# REPONSE A L'AVIS DE LA MISSION REGIONALE D'AUTORITE ENVIRONNEMENTALE

Centrale photovoltaïque au sol de Maripasoula 2

Afoumidatsi - 97370 Maripasoula

Juillet 2022

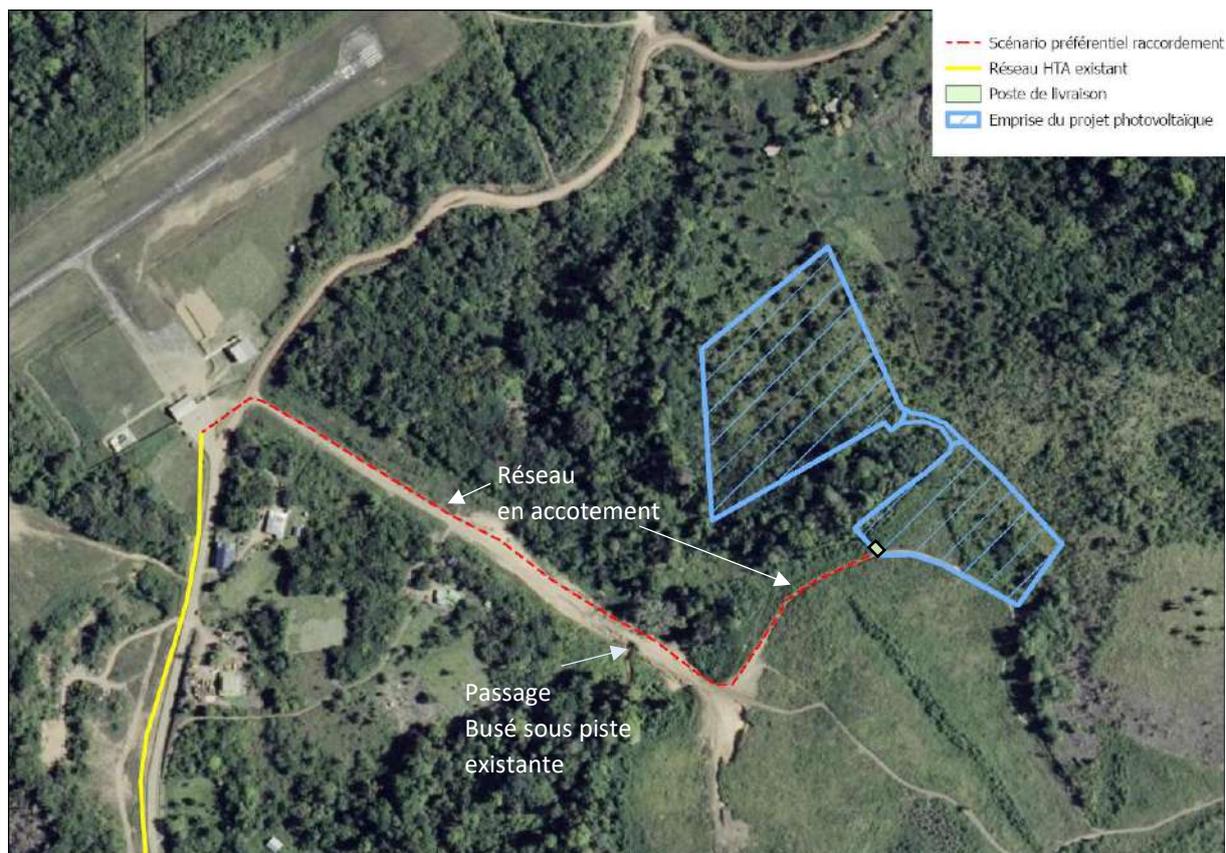
- L'autorité environnementale recommande au porteur de projet de compléter l'étude d'impact en ce qui concerne les caractéristiques géotechniques du site et leurs incidences éventuelles sur le projet et ses impacts environnementaux, ainsi qu'en ce qui concerne le raccordement de la centrale photovoltaïque Maripasoula 2 au réseau.

Néanmoins, l'option préférentielle considérée à ce stade consisterait en un raccordement au réseau HTA passant au plus près du site c'est-à-dire à proximité de l'aérodrome. Ainsi, sous réserve de confirmation du gestionnaire, le raccordement pourrait s'effectuer en accotement du chemin existant tel que représenté sur le plan ci-dessous :

Le réseau HTA existant (jaune) se situe à l'aérodrome de Maripasoula à environ 780m du poste de livraison.

Une piste existante reliant le réseau existant au poste de livraison de la centrale solaire permettra une pose de réseaux en accotement afin de raccorder l'installation.

Suite à l'analyse de M. Pelletier, expert en charge des relevés biodiversité du projet, le positionnement d'un raccordement enterré en accotement de la piste existante en latérite se situe en dehors de toutes zones à enjeux environnementaux. Les impacts du raccordement sur le milieu naturel seront donc très faibles même si une attention spécifique devra être prise par le maître d'ouvrage (EDF SEI) pour le cheminement du réseau au niveau du passage busé de la crique Daouda, qui pourra, par exemple, être réalisé grâce à la technique d'un forage horizontal. Une fois le tracé final identifié, un écologue mandaté par le maître d'ouvrage effectuera un passage sur le tracé en amont du chantier.

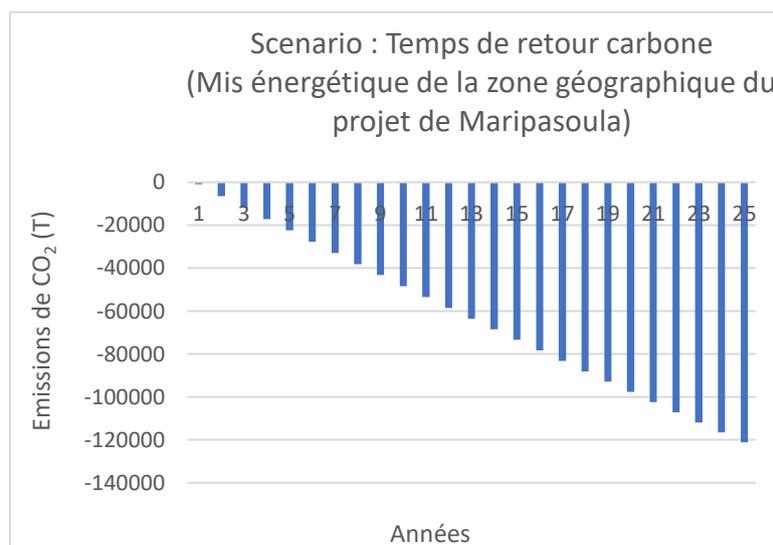
➤ L'autorité environnementale recommande au porteur de projet de compléter le bilan carbone du projet en prenant en considération autant que possible l'ensemble de ses composantes.

Le calcul des émissions évitées par le projet est défini selon la formule suivante :

$$EM_{ev} = Pr_a * F_{ev}$$

- F<sub>ev</sub>, exprimée en g CO<sub>2</sub> / kWh, elle représente la quantité de gaz à effet de serre évitée par une installation photovoltaïque par rapport au mix énergétique.

*Cartographie extraite de l'Etude d'Impact Environnementale*

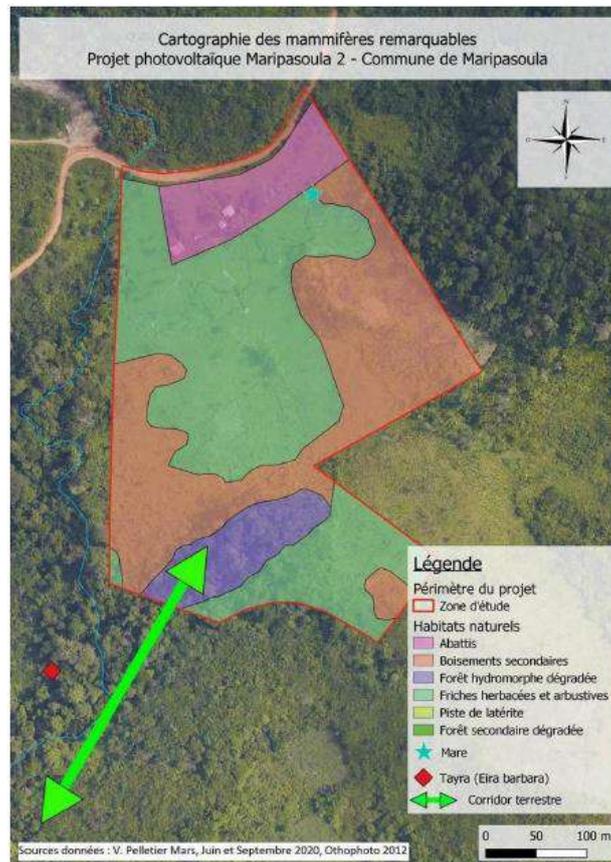
- Les impacts sur le rôle de corridor de la forêt hydromorphe n'étant pas complètement évités du fait de la présence d'une piste entre les deux îlots photovoltaïques, la mesure de réduction d'impact pourrait être renforcée par une mesure de suivi de son efficacité, après la fin des travaux, pour vérifier le maintien aux abords du site des espèces inventoriées lors de l'état initial et si besoin adopter des mesures complémentaires, par exemple de type installation de passages à faunes au niveau de la piste.

EDF Renouvelables a conçu le projet solaire de Maripasoula 2 en évitant la forêt hydromorphe se situant entre les deux espaces photovoltaïques.

Globalement, le site se trouve isolé entre l'aérodrome et l'extension du bourg de Maripasoula (lycée en construction). Comme décrit dans l'étude d'impact page 67/157, ce secteur ne joue aucun rôle majeur en termes de corridor écologique même si un petit corridor terrestre existe probablement entre ce bosquet et les zones forestières situées au Sud-ouest du site.

Comme indiqué en mesure 1 de l'étude d'impact environnementale en page n°131/157, la piste reliant les deux parties de la centrale a été volontairement laissée libre de clôture pour permettre un passage à faune et faciliter le déplacement de la petite faune, dont les mammifères. De plus, des passages à faune seront réalisés au niveau des clôtures présentes autour des deux zones d'implantation. Des mesures complémentaires ainsi qu'un suivi ne semblent donc pas nécessaires au vue des incidences résiduelles du projet jugées négligeables sur les mammifères (notamment grâce à la mesure 1 « Préservation des corridors écologiques pour la petite faune »).
